**Modulo per la presentazione delle osservazioni per i piani/programmi/progetti sottoposti a procedimenti di valutazione ambientale di competenza statale**

**ID: Codice procedura (ID\_VIP/ID\_MATTM): 12691**

***“Progetto di un impianto eolico denominato “Pitigliano” ubicato nei comuni di Pitigliano (GR) e Sorano (GR) costituito da 20 (venti) aerogeneratori di potenza nominale 7,0 MW per un totale di 140,0 MW con relative opere connesse ed infrastrutture indispensabili”***

**Immagine 1. Vincoli ex art. 136 del CBC dal PIT della Regione Toscana e zona approssimativa dove è progettato l'impianto industriale.**

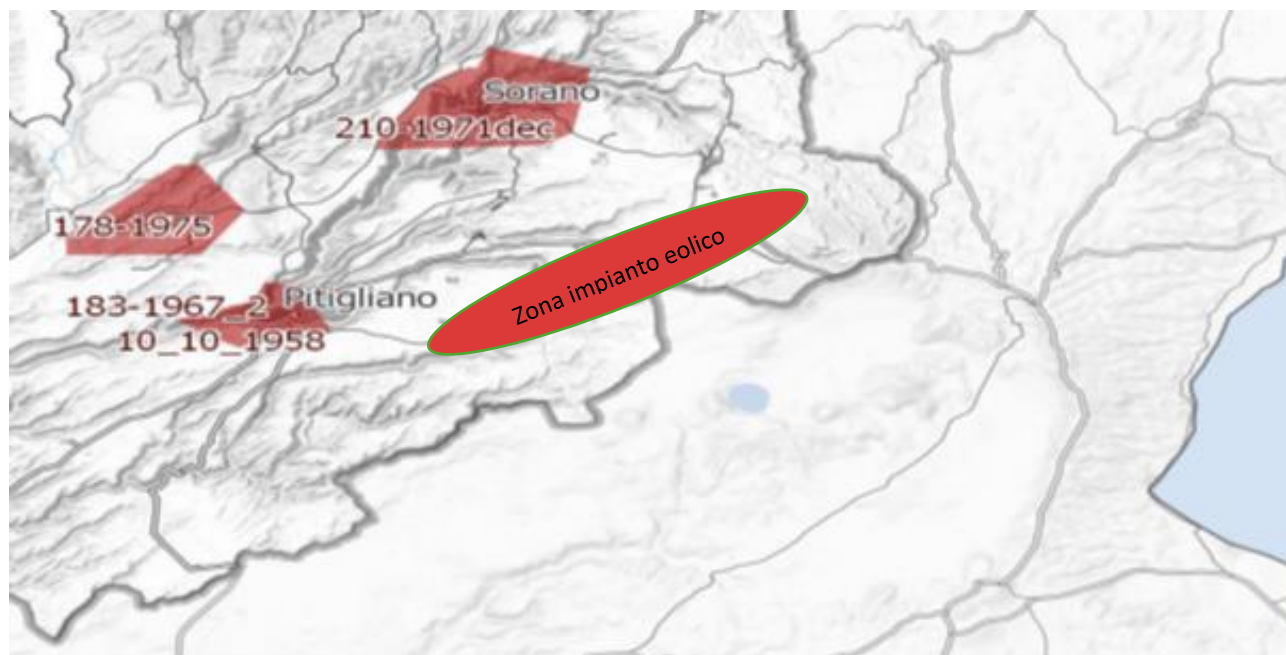
*Inoltre, come sostiene la Proponente parte dell'impianto si verrebbe a trovare a 3,5 km dal centro abitato di Sorano. Infatti, tre degli aerogeneratori WTG 08, 09, 10 sono addirittura all'interno delle fasce di rispetto dei 3 km del suo vincolo paesaggistico di notevole interesse pubblico ex art 136 del CBC. Si evidenzia che così si crea*

un'ulteriore incompatibilità con la tutela del Paesaggio.

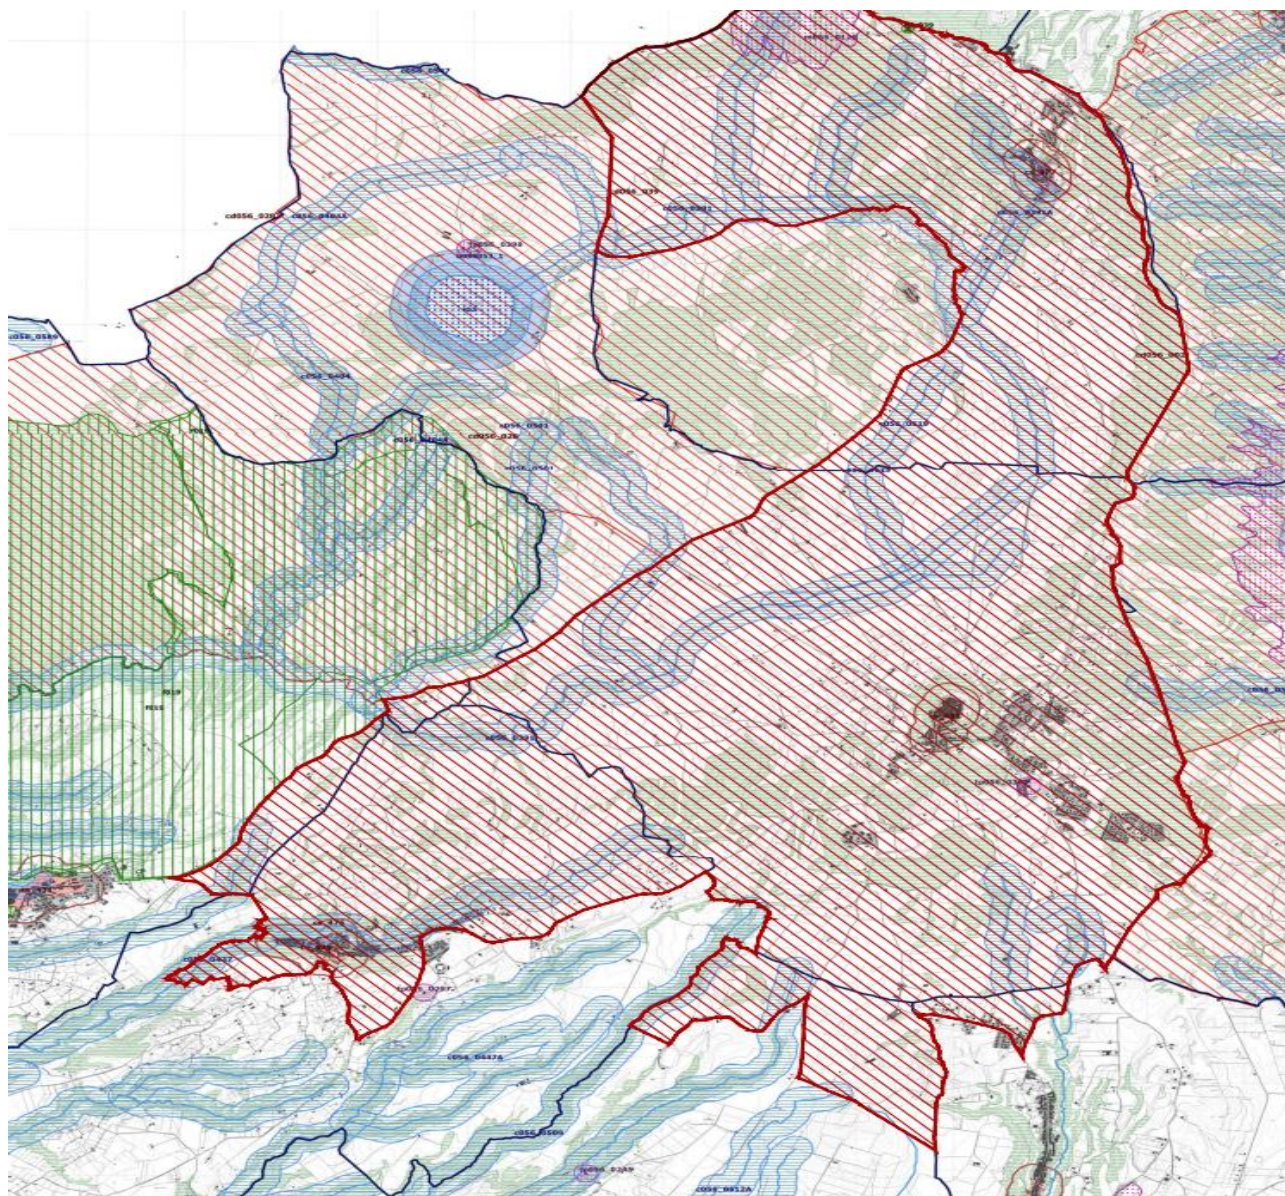
Come è illustrato nell'immagine si ribadisce che l'impianto industriale "Pitigliano" ricade completamente all'interno delle fasce di rispetto dei due vincoli di notevole

interesse pubblico e lambisce quelle di un terzo vincolo e quindi come affermato dal Consiglio di Stato nelle sentenze citate, l'impianto è insediato in area non idonea ai sensi dell'art. 20 comma 8 lettera c quater del D.Lgs. n. 199/2021 e ss.mm.ii al contrario di quanto sostiene la proponente.

**Immagine 3. Cumulo di una parte di impianti eolici, fotovoltaici e geotermici industriali in progettazione ed esistenti intorno all’eolico industriale “Pitigliano”.**

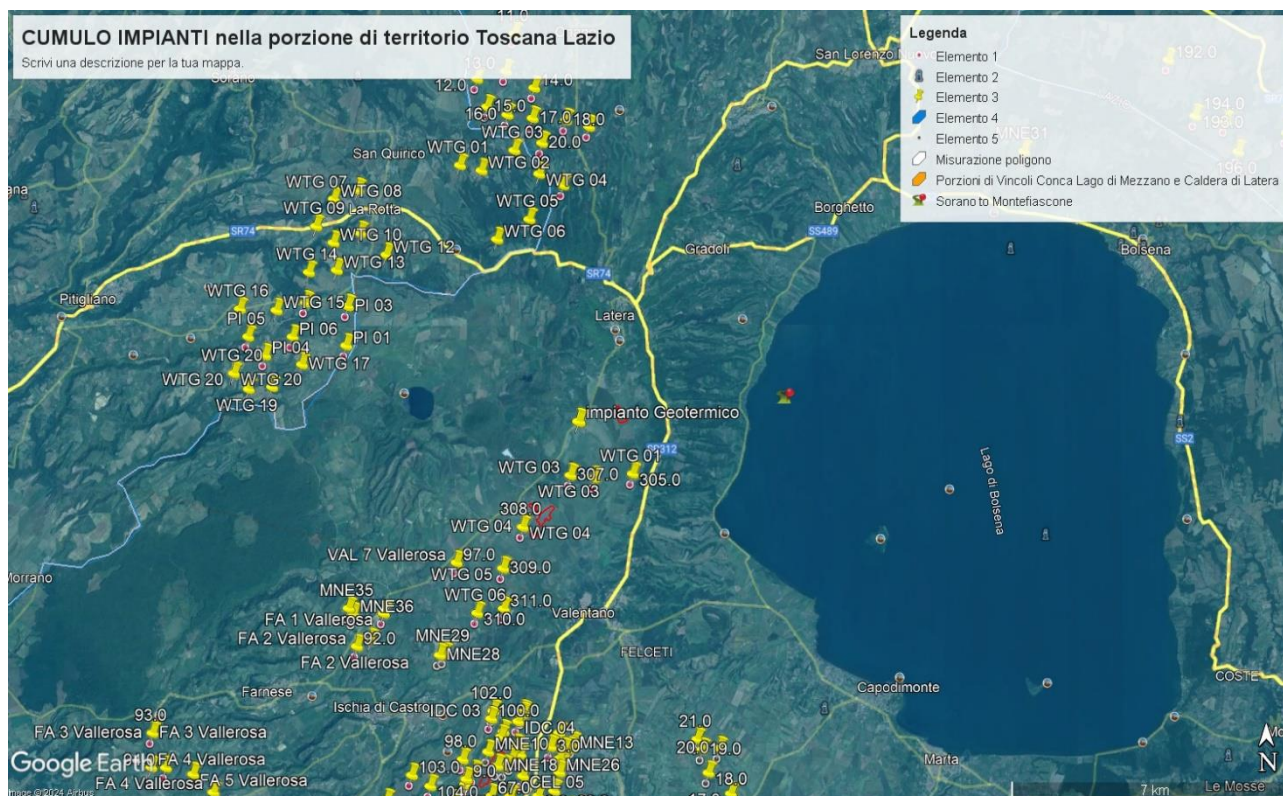
Tornando alle Linee guida nazionali, l’allegato IV dedica il paragrafo 3 agli impatti visivi e quelli sui Beni Culturali, Paesaggistici, Naturalistici e Culturali, dove viene detto che la valutazione dell’impatto visivo dovrà essere effettuata tenendo conto “**degli elementi caratterizzanti e qualificanti il paesaggio, effettuata alle diverse scale di studio (vasta, intermedia e di dettaglio...**”. Le analisi debbono non solo definire l’area di visibilità dell’impianto eolico industriale, **ma anche il modo in cui l’impianto viene percepito all’interno del bacino visivo**. Le analisi visive debbono inoltre tener in opportuna considerazione **gli effetti cumulativi derivanti dalla compresenza di più impianti**”. Nella Relazione Paesaggistica e nello Studio di Impatto Ambientale prodotte dalla proponente come già evidenziato è stato ignorato il vincolo paesaggistico di notevole interesse pubblico ex articolo 136 del Codice dei

Beni Culturali “*Ambito paesaggistico, geologico e geomorfologico dell’orlo della caldera di Latera ...*” Non vengono nemmeno citati gli impianti eolici in progetto al MASE, il “Rempillo” (6 aerogeneratori) e un altro in verifica amministrativa di 14 aerogeneratori e 72, 6 MW. Ad oggi nei territori di Pitigliano, Sorano e in quello limitrofo potenzialmente potrebbero essere insediati 40 aerogeneratori alti 200 metri e larghi 170. Ma la proponente non cita neanche altri impianti che creerebbero il cumulo e quindi maggiore impatto. Infatti, sul territorio della “Città del Tufo” (Sorano e Pitigliano) impatterebbero anche l’impianto eolico “Montarzo” di Onano con 13 aerogeneratori con le dimensioni ricordate, l’altro eolico industriale nel territorio di Valentano con sette aerogeneratori (stesse dimensioni), gli impianti di Farnese con un minieolico di 3 Torri alte 60 metri già installate in località Poggio del Crognolo e l’impianto eolico industriale “Vallerosa” (7 aerogeneratori alti 200 metri e larghi 158 metri) in procedura VIA presso la Regione Lazio. Inoltre, altri impianti del minieolico già presenti a Valentano, Cellere e Piansano e due progetti eolici industriali con le stesse dimensioni (200 m x 170 m) nel Comune di Ischia di Castro. La valutazione del cumulo non prende neanche in considerazione gli impianti industriali di fotovoltaico e agrivoltaico in progetto a Farnese, Valentano, Ischia di Castro, Cellere. L’impianto geotermico in procedura Via al MASE, progettato nella Caldera di Latera. Quindi è stata effettuata una valutazione del potenziale impatto cumulativo non veritiera a dispetto di quanto affermato dalla proponente che sostiene di aver preso in considerazione uno spazio di 10 km intorno al suo impianto per gli impatti che si creerebbero.

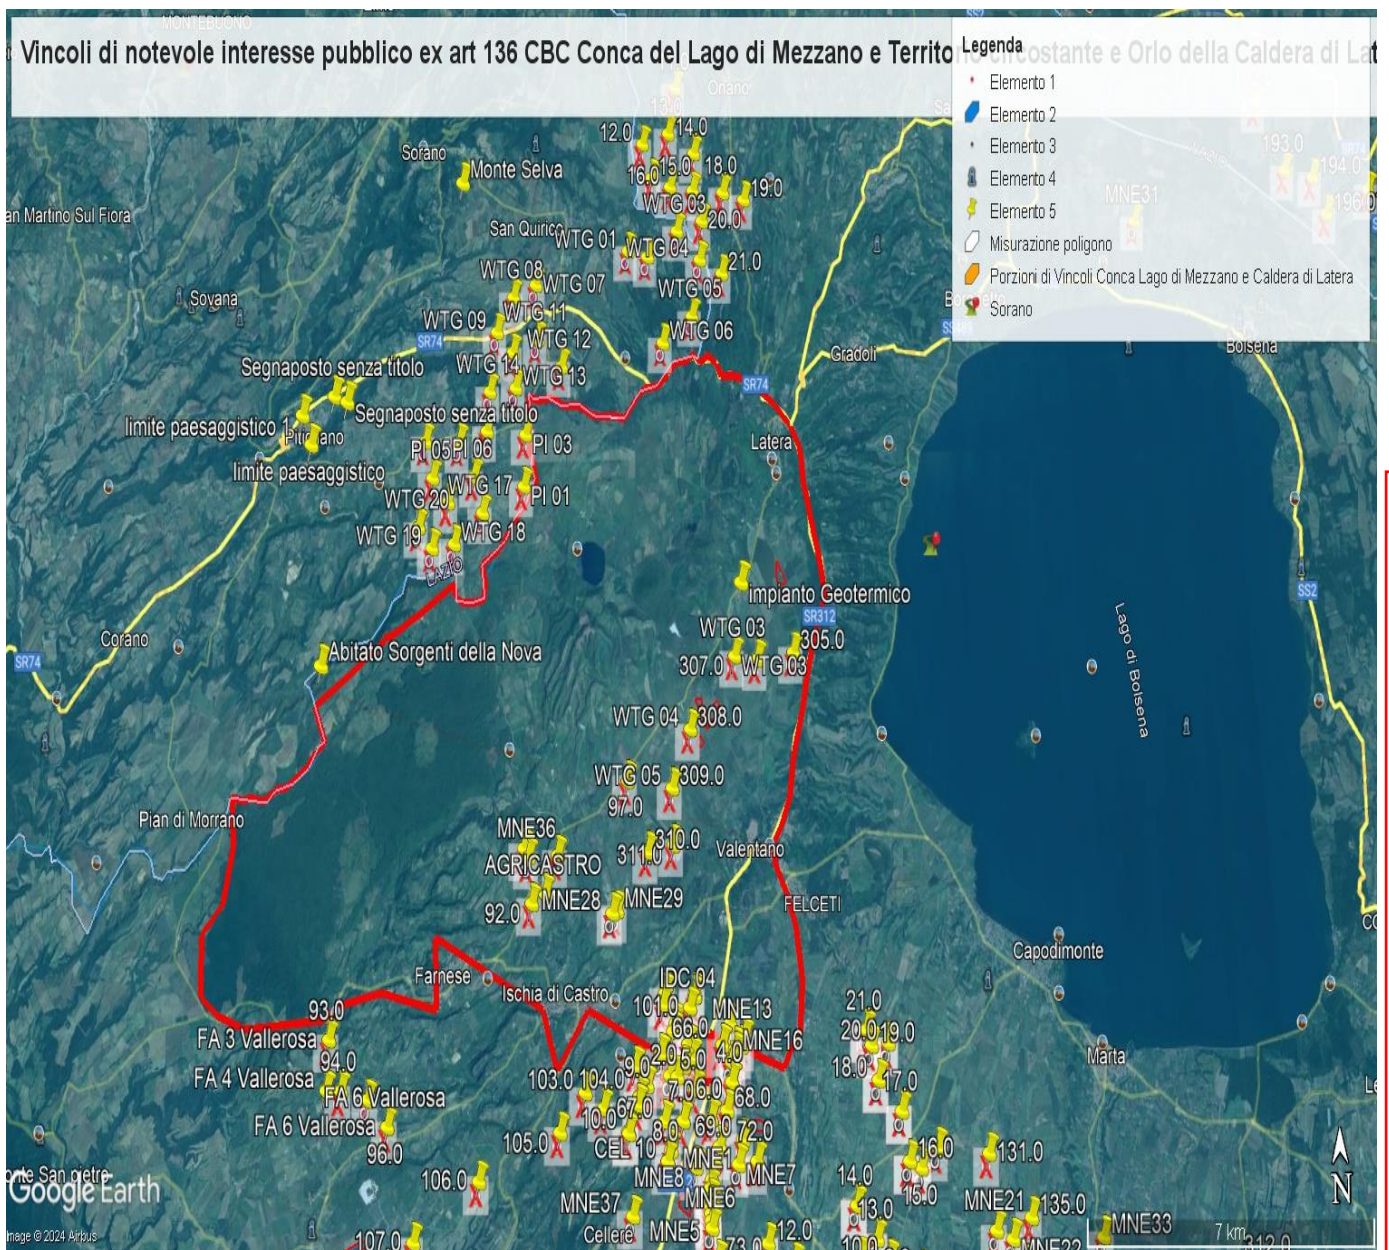
e schiantandosi cadrebbe direttamente sulla strada regionale e un'altra la WGT 09 a 235 metri dalla stessa facilmente raggiungibile dai pezzi creati in un eventuale schianto e anche la WGT 08 a 310 metri sempre in zona di relativo pericolo. Le pale WGT 10, 12 e 13 si trovano invece a 60 – 70 metri da una strada sterrata che collega abitazioni e strutture agricole mentre la WGT 14 a poco più di 200 metri. La pala WTG 16 si trova a 320 metri dalla Strada Provinciale Pantano ed a soli 100 da una strada sterrata che collega abitazioni e strutture agricole. La WTG 20 si trova a soli 160 metri da una strada sterrata che collega due Agriturismi. Anche queste costituisce un pericolo per l'incolumità delle persone e degli animali in caso di schianto o di rottura di parti dell'aerogeneratore. E' noto che possono verificarsi rotture della lama in rotazione o di pezzi della stessa e a volte anche crolli dell'intero aerogeneratore o spezzamento (meglio *rottura*) della torre a causa di incendi o eventi atmosferici estremi sempre più frequenti anche nei nostri territori. Uno dei principali eventi che comporta la rottura della lama è rappresentato dalla fulminazione atmosferica anche se le lame sono idoneamente protette contro questi fenomeni mediante ricettori metallici disposti alle estremità delle lame ed idoneamente collegati a terra. Nel caso di rottura accidentale di un elemento rotante a seguito di distacco, attraverso le leggi della balistica classica è possibile determinare le probabili traiettorie dell'elemento. Infatti, nota la velocità di rotazione e le caratteristiche geometriche, si può procedere all'applicazione delle leggi della fisica per giungere ad una stima esatta delle traiettorie. Purtroppo, la stima è chiaramente semplificata vista la complessità del problema e le molte variabili che entrano nel calcolo, soprattutto per ciò che riguarda le azioni aerodinamiche di portanza, resistenza e momento aerodinamico di difficile definizione soprattutto in caso di frammenti irregolari e di geometrie incognite. In letteratura esistono degli studi condotti relativamente a questa specifica tematica. Uno dei riferimenti è rappresentato dallo studio condotto dalla società Vestas Wind System: "Vestas V80 – Blade Trow calculation under normal operationing

conditions (2001)”. Detto studio riporta la stima della traiettoria di una pala eolica in condizioni di normale funzionamento sia per la pala intera che per eventuali frammenti. Lo studio ipotizza che, in assenza di forze aerodinamiche, la massima gittata si ottiene quando la pala si distacca dal rotore con un angolo di 135° azimut, considerando quale unica forza inerziale quella di gravità con approccio quindi conservativo e a vantaggio di sicurezza. Viene quindi calcolato il tempo di volo considerando la velocità verticale iniziale applicata al centro di gravità. Nota la durata di volo e conoscendo le componenti orizzontali e verticali della velocità è possibile definire la traiettoria dell'elemento distaccatosi. Le conclusioni dello studio analitico del fenomeno, **basato su grossolane approssimazioni anche dichiarate**, ha dimostrato che è opportuno evitare la presenza di ricettori sensibili al probabile distacco di organi rotanti nella circonferenza di raggio 85 m dall'asse dell'aerogeneratore. A pag 7 del Documento prodotto dalla proponente “ Relazione gittata” a pag 7 si afferma *“Nella definizione del Layout del Parco di Pitigliano-Sorano in un intorno di ampiezza pari a 212,04 m che rappresenta il valore di gittata reale stimato non ricade nessun punto sensibile”*. Questo valore della gittata massima oltre a non essere assolutamente condivisibile e non realistico in quanto addirittura di poco superiore all'altezza della pala non è neanche veritiero perché abbiamo visto che la S.R 174 maremmana sarebbe interessata dal crollo della pala WGT 07 e altre strade provinciali e secondarie sarebbero interessate dalla vicinanza di altri aerogeneratori sopra meglio individuati.

Infatti, il fenomeno della gittata massima è molto più complesso da stimare analiticamente, per questo si rimanda all'esperienza dei costruttori più esperti i quali indicano detto fenomeno come molto raro con una variabilità di ritrovamenti dei frammenti a distanze molto varie, in relazione ai numerosi fattori che possono condizionare l'evento, l'orografia, la velocità del vento, la direzione, le azioni aerodinamiche di portanza che potrebbero spingere a centinaia di metri frammenti di elementi rotanti, come purtroppo avvenuto già in

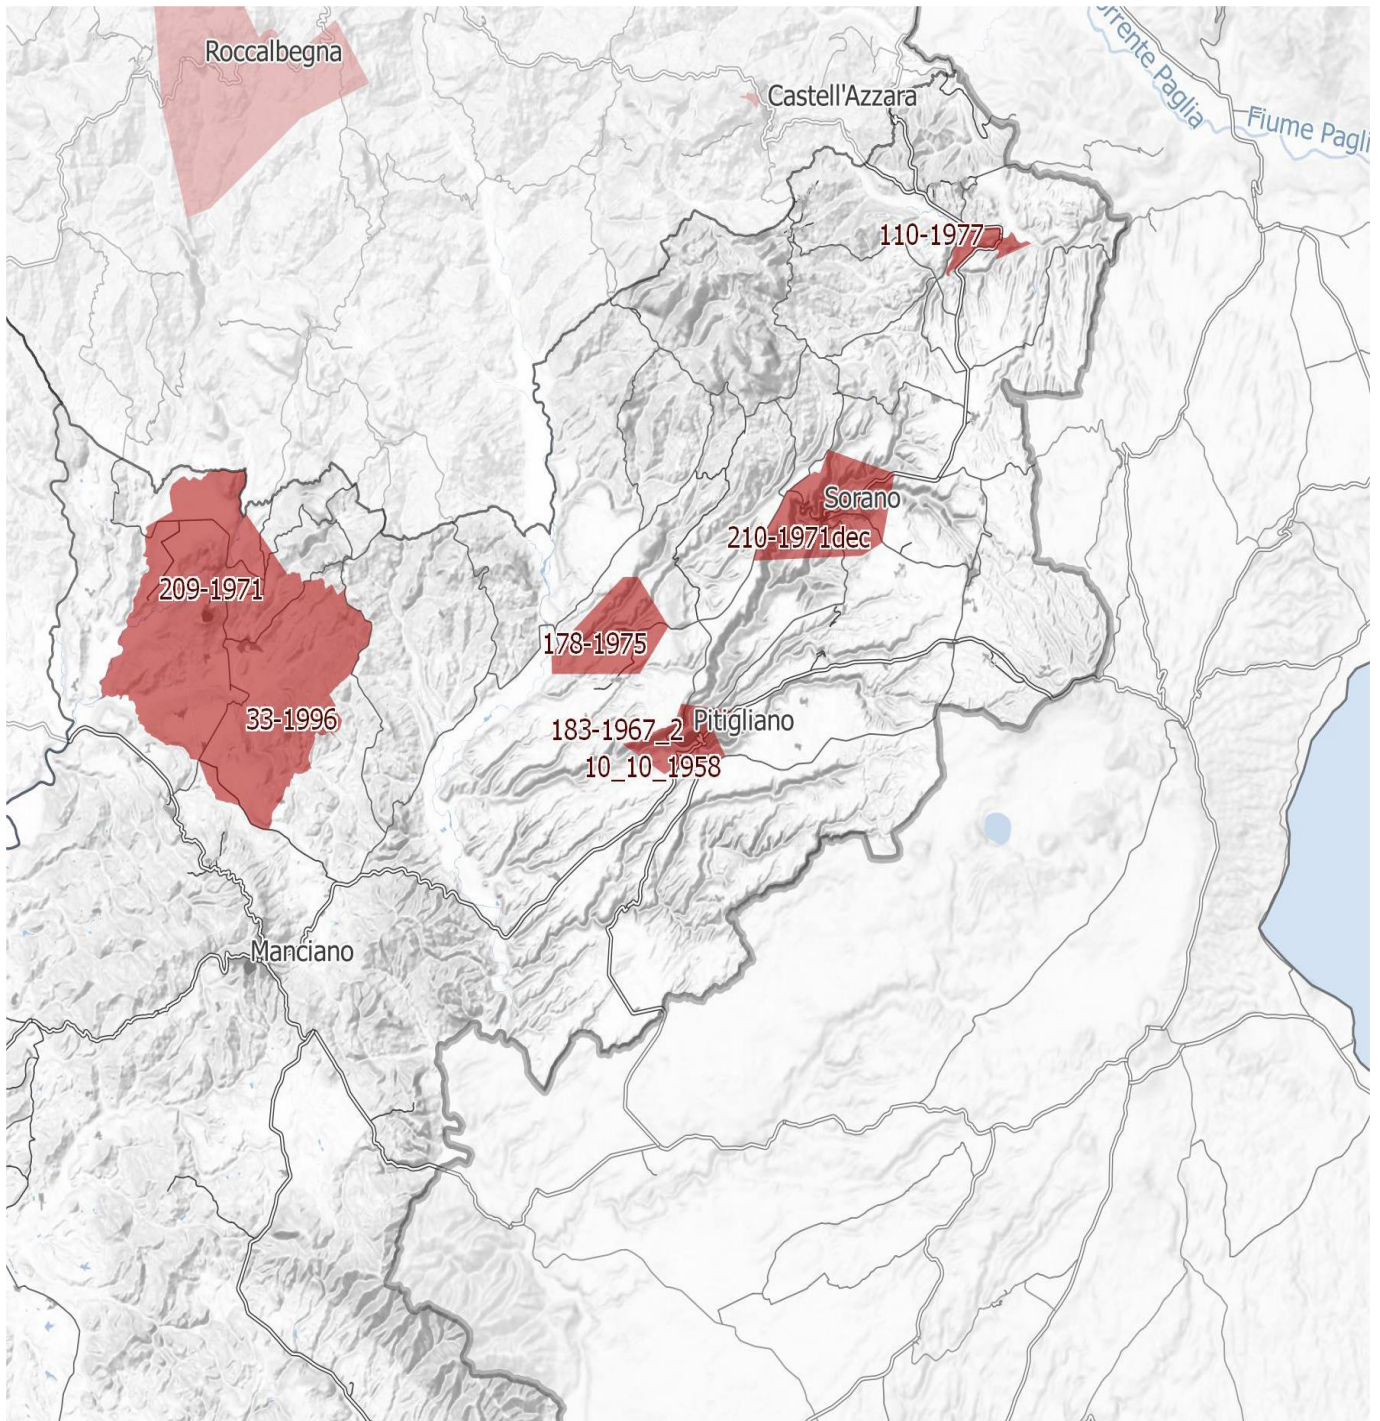
**IMMAGINE n. 4** Si evidenzia che i tre aerogeneratori WTG 07, WTG 08 e WTG 09 impattano con il vincolo paesaggistico di notevole interesse pubblico del Centro Storico di Sorano. Il WTG 07 si troverebbe a 2828 m, WTG 08 2504 e WTG 09 2990. Il cavidotto dell'impianto invece impatta in buona parte del Vincolo paesaggistico ex art. 136 del CBC del Centro Storico di Pitigliano.

**IMMAGINE n. 7** Mappa della intervisibilità degli impianti eolici elaborata dall'Associazione nazionale Amici della Terra. La mappa non è aggiornata comunque rende molo bene dell'enorme impatto visivo creato dal cumulo degli impianti.

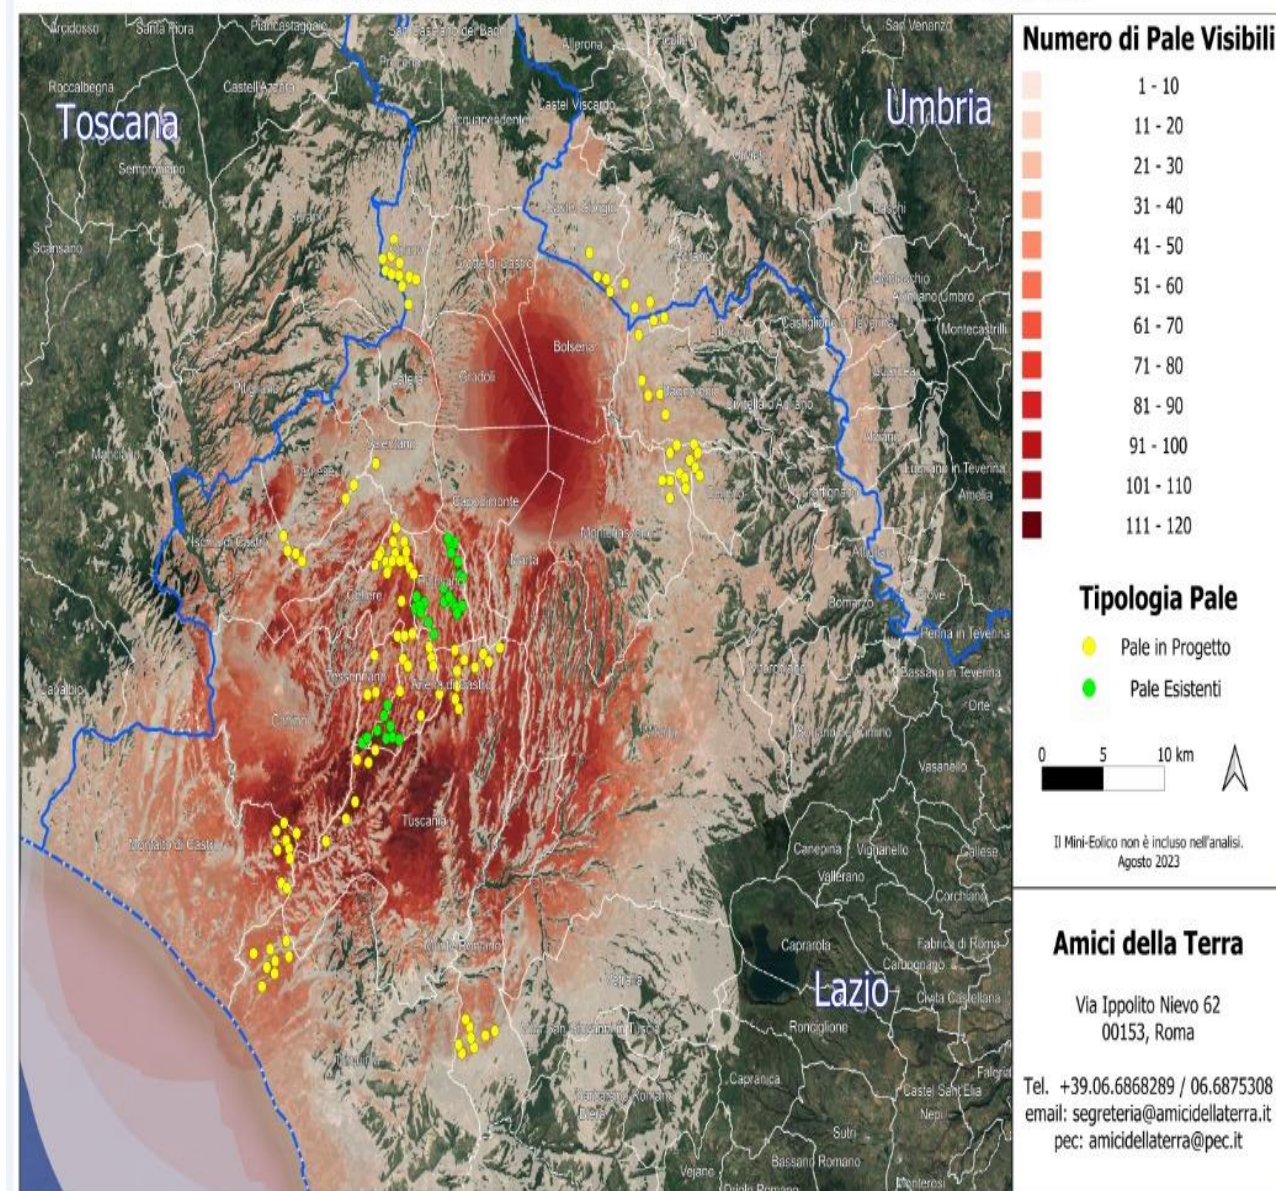
Se agli impianti eolici rappresentati qui sopra che non comprendono sia l'impianto eolico Pitigliano e le altre 14 pale del progetto eolico in verifica amministrativa sempre nel territorio di Pitigliano si aggiungono i migliaia di ettari (7000 fin'ora) di territorio occupato dagli impianti fotovoltaici e agrivoltaici e dalle altre tipologie appare chiaro il numero spropositato degli impianti FER nella bassa toscana e nella Tuscia.
